Dodatek č. 2 k SoD

Rekonstrukce domu Stará 7

Změnový list č. 2

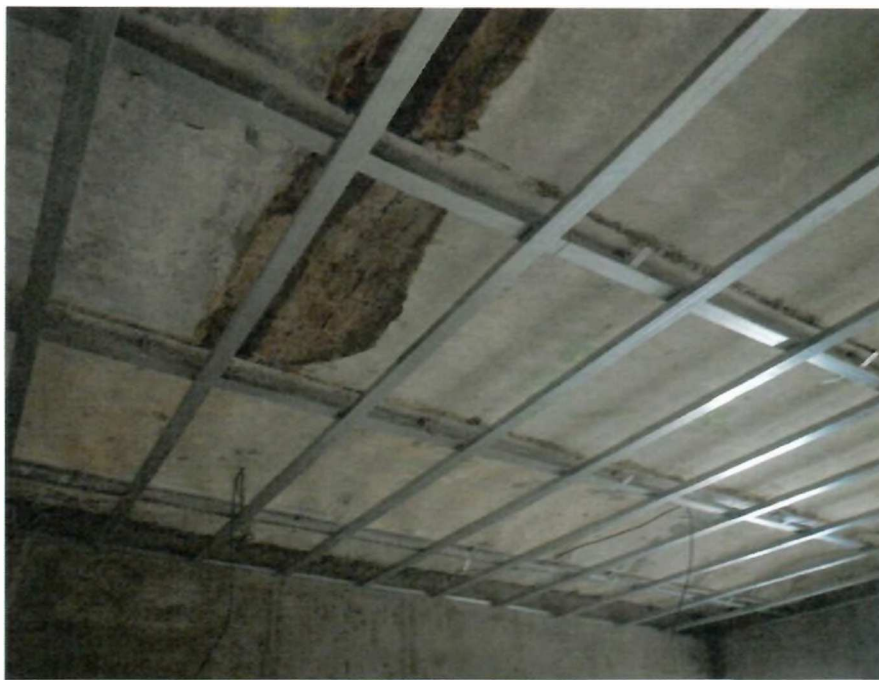
2.6 Úprava podhledů stávajícího schodiště a zesílení schodnic:

2.7. 3.NP boky vikýřů, změna sdk předstěny za vc omítkovou západní stěny 3.NP:

2.3. Záměna finální povrchové úpravy bytu B

2.4. Dodatečné stavební práce v podkroví objektu

2.10. Zrušení sdk obložení vzt a dvířek HUP:

2.11. Doplnění vstupních vnitřních dveří a zárubní: (1. NP)

2.8. Dodávka a osazení ptačích budek na fasádu objektu:

2.9. Klempířské a pokrývačské práce :

2.12. Oprava stávajících kamenných vnitřních schodů:

2.13. Dodávka a osazení nové vstupní branky a plotového pletiva:
